ACTA DE INSPECCIÓN

CERTIFICAN: Que los días dieciséis a veinte de septiembre de dos mil diecinueve, se han personado en la Central Nuclear de Cofrentes (en adelante CNCOF). Esta instalación dispone de autorización de explotación concedida por Orden Ministerial del Ministerio de Economía con fecha diez de marzo de dos mil once.

El titular fue informado de que la inspección tenía por objeto la revisión general del funcionamiento, mantenimiento y pruebas de los cambiadores de calor refrigerados por los sistemas de agua de servicios esenciales (P40) y del sumidero final de calor (UHS).

La inspección forma parte del Plan Básico de inspección del CSN, procedimiento CSN PT.IV.206 "Funcionamiento de los cambiadores de calor y del sumidero final de calor", incluyéndose la agenda de la inspección en el Anexo I de la presente acta.

Hoja 38 apartado “Color del agua en las balsas”

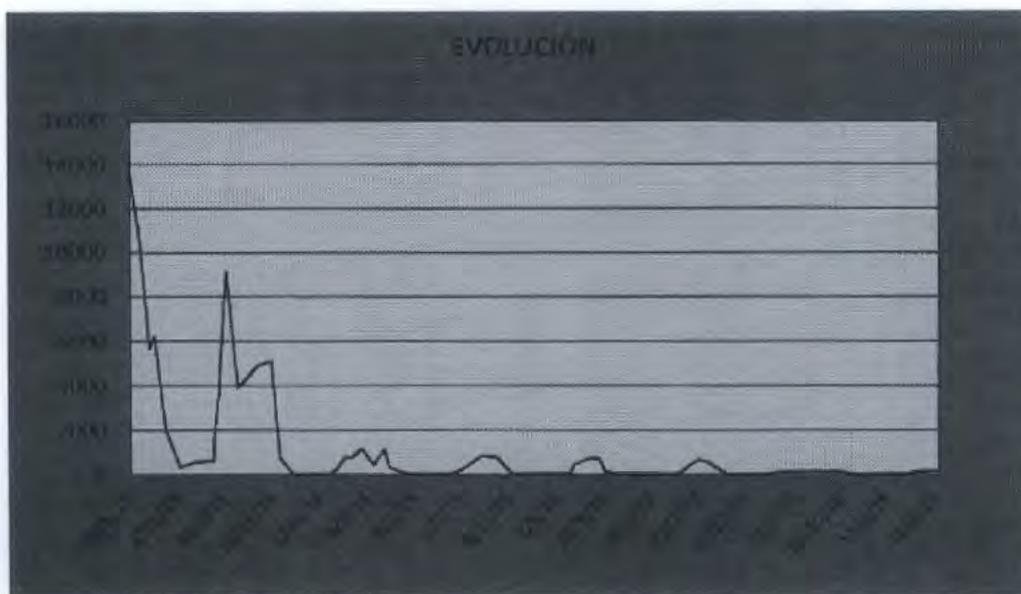
Mediante correo electrónico de fecha 30-09-2019 se remitió al CSN información adicional relativa a la coloración del agua de la balsa, la cual no ha sido tenida en cuenta en este párrafo del acta. A continuación se refleja dicha información aportada:

Se acepta el comentario que no modifica el contenido del Acta; el comentario incluido por CN Cofrentes es la justificación dada para explicar el color del agua que fue enviada al CSN mediante correo electrónico de fecha 30-09-2019 y que la misma en esencia fue expuesta por el titular durante la visita a planta de la Inspección, por tanto la justificación sí se ha tenido en cuenta en la redacción del Acta (página 19 de 48 párrafos 1 y 2).
